URZĄD MIASTA POZNANIA
Biuro Miejskiego Konserwatora Zabytków
MIEJSKI KONSERWATOR ZABYTKÓW
61-841 Poznań, pl. Kolegiacki 17

MKZ-XI.4125.14.2019.U

dot.: **Parku Szelągowskiego**

Miejski Konserwator Zabytków odpowiadając na pismo ZZM.PZ/5011-1-1/2019 z dnia 07.02.2019 r. (data wpływu: 19.02.2018 r.) dotyczące wytycznych konserwatorskich dla Parku Szelągowskiego w związku z realizacją zadania polegającego na wizualizacji/ projektu odbudowy parku Szelągowskiego w Poznaniu, przekazuje następujące wytyczne konserwatorskie:

załącznik do wytycznej
 konserwatorskiej
 z dn. 08 MAR 2019
 ML2-XI.4125.14.2019-U

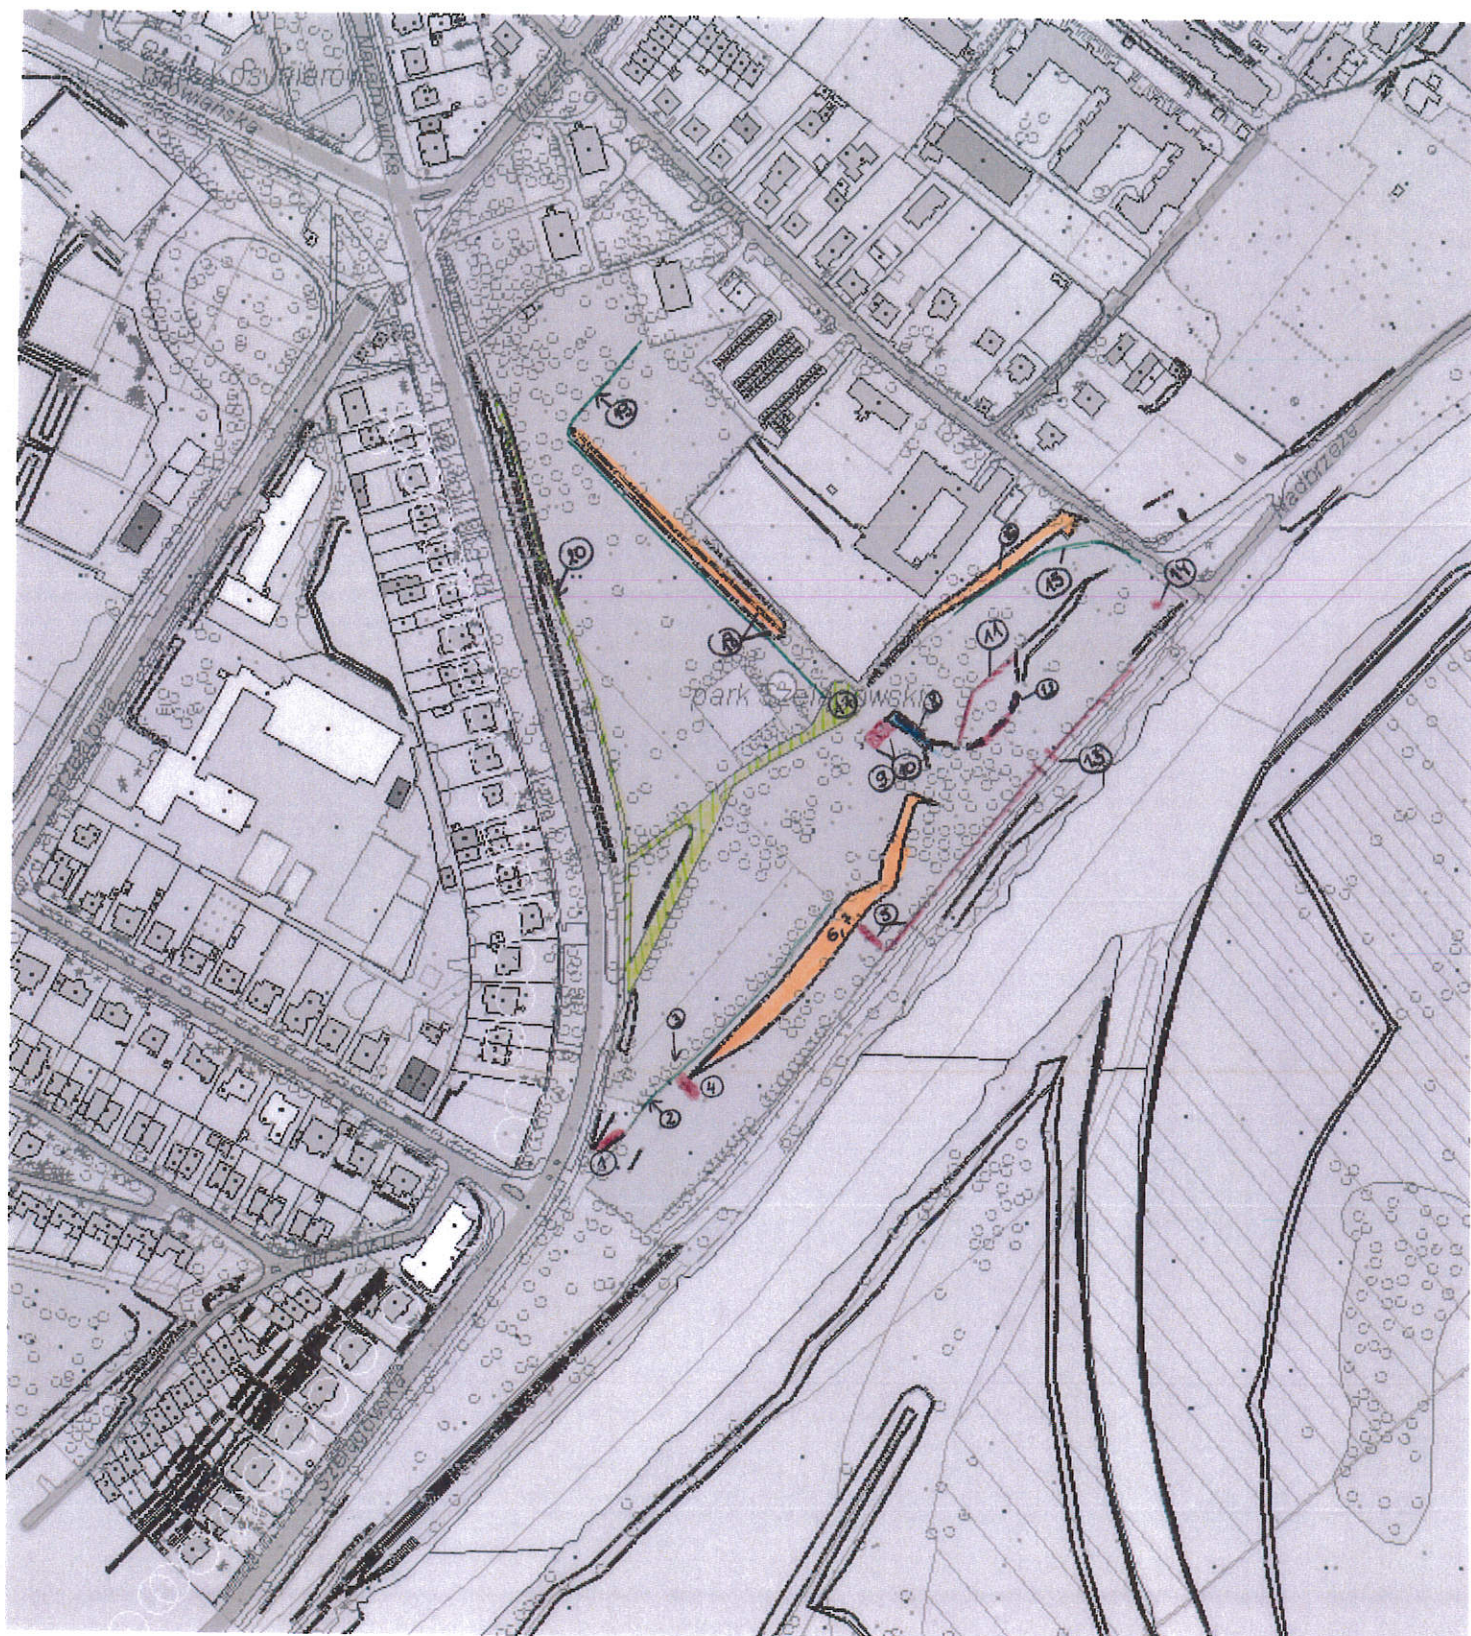
- 1) Naprawa granitowych schodów wraz ze słupkami (od strony ul. Szelągowskiej);
- 2) Wyrównanie i wyprofilowanie ścieżki biegnącej wzdłuż szpaleru kasztanowców;

- 3) Zabiegi pielęgnacyjne w koronach kasztanowców tj. usunięcie posuszu i jemoły;
- 4) Naprawa schodów granitowych prowadzących do zejścia nad Wartę, z dopuszczeniem montażu barierki z jednej strony;

- 5) Zabezpieczenie i ewentualna konserwacja pozostałości ogrodzenia, oczyszczenie z mchu, zabezpieczenie przed podsiąkaniem wody przez mur, ewentualna jego hydrofobizacja;

- 6) Zabezpieczenie zapadlin u szczytu skarpy;
- 7) Zabezpieczenie skarpy przed osuwaniem;
- 8) Uregulowanie cieku wodnego, wyłożenie dna np. kamieniami, zaaranżowanie w miejscu wypływu wody u źródła;

- 9) Naprawa tarasu mieszczącego się nad źródłem wraz z korytami/ kwietnikami niegdyś go otaczającymi;
- 10) Zabezpieczenie i konserwacja schodów wraz z przylegającymi murkami;

- 11) W miarę możliwości odtworzenie balustrady wraz z rozważeniem rekonstrukcji tralek oraz postawieniem wazy wyłowionej z rzeki;
- 12) Zabezpieczenie i ewentualna konserwacja schodów prowadzonych po łuku;

- 13) Naprawa głównej bramy oraz schodów od strony Wartostrady, zabezpieczenie przed płynącą tam wodą, odwodnienie przeprowadzone w jak najmniej inwazyjny sposób,

- 14) Zabezpieczenie filara u zbiegu ulicy Ugory z Wartostradą;
- 15) Fragment ścieżki od ulicy Ugory, obecnie w mieszanej nawierzchni, ujednolicić np. na nawierzchnię gruntową lub mineralną;

- 16) Naprawa i konserwacja schodów przy Domu Weterana, uporządkowanie zarośli na skarpie;
- 17) W miarę możliwości zmiana nawierzchni z asfaltowej na mineralną utwardzoną;

- 18) Naprawa i umocnienie skarpy, uregulowanie ścieżki prowadzącej wzdłuż Domu Weterana;
- 19) Uregulowanie ścieżki (przebiegu) prowadzące od bloków do parku;

- 20) Naprawa lub zmiana nawierzchni drogi rowerowej do parku;
- 21) Umieszczenie tablicy informacyjnej zgodnie z wcześniejszymi ustaleniami;
- 22) Sugeruje się nasadzenie roślinności szuwarowej (na terenie podmokłym) oraz dosadzenie kwitnących krzewów i bylin na terenie całego parku.
